ШПИЛЬКИ С ВВИНЧИВАЕМЫМ КОНЦОМ
ДЛИНОЙ 1,25d

Studs with threaded end of 1,25d
Product grade В
Construction and dimensionsГОСТ
22034—76*Взамен
ГОСТ 11765—66 в части
длины ввинчиваемого
резьбового конца
 $l_1 = 1,25d$ Постановлением Государственного комитета стандартов Совета Министров СССР
от 13 августа 1976 г. № 1934 срок введения установлен

Изменение № 4 ГОСТ 22034—76 Шпильки с ввинчиваемым концом длиной 1,25d. Класс точности В. Конструкция и размеры

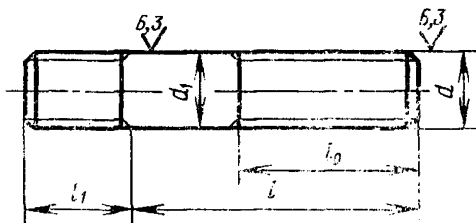
Пункт 2. Чертеж дополнить наименованием: «Исполнение 1»; заменить обозначения: l_0 на b ; l_1 на b_1 ;

примечание исключить;
